1 修订记录

- 1) 问题：该代码第一次运行在余洋（仁珏科技）的 ASR6505 测试板运行时，串口不能正确输出和输入；

图1.2 串口 2 中断

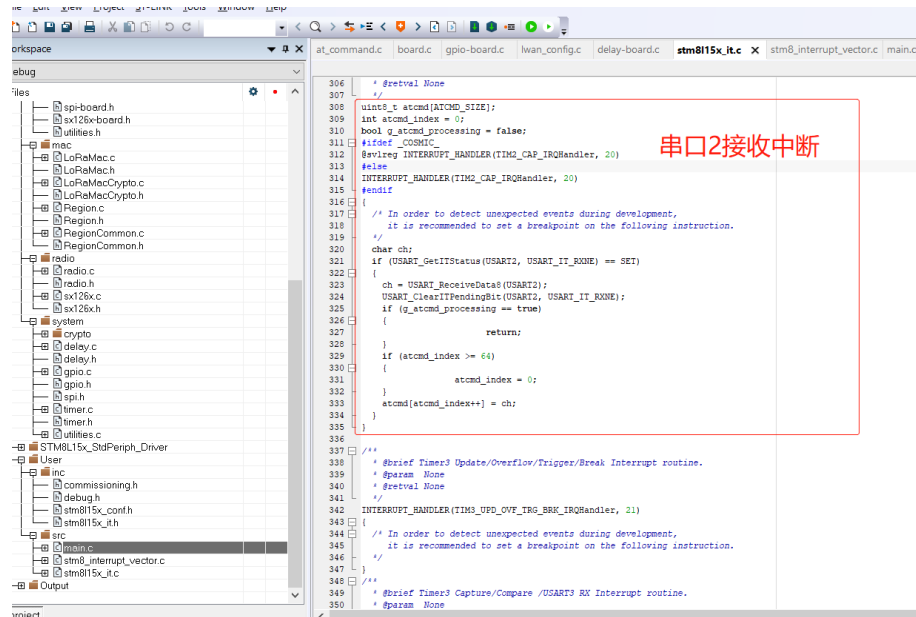
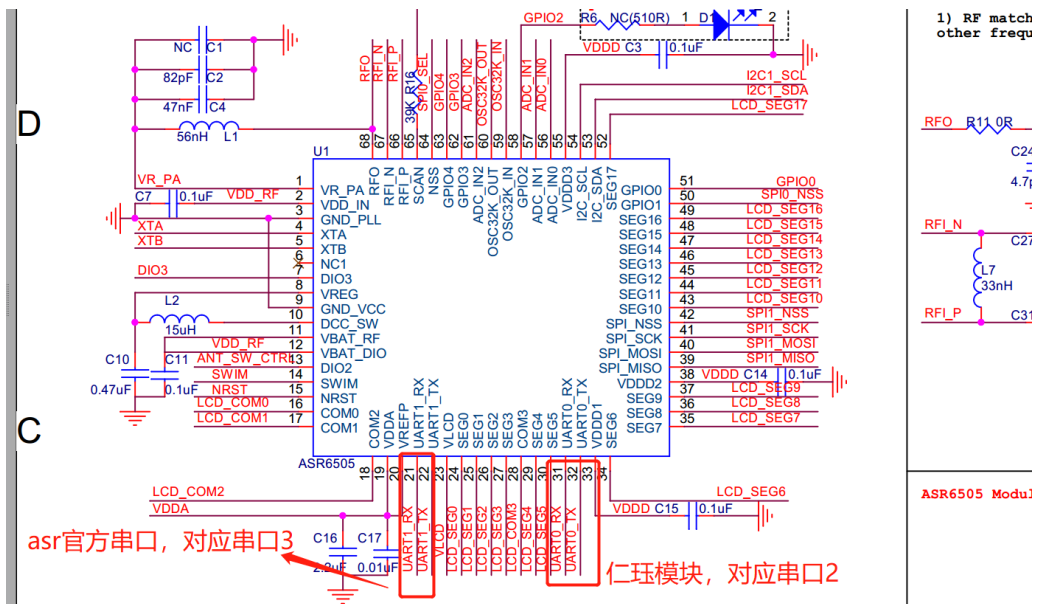
默认修改了 COMn 的配置后，串口能发送数据出来，但是不能接收；原因是串口 2 的接收中断函数问题
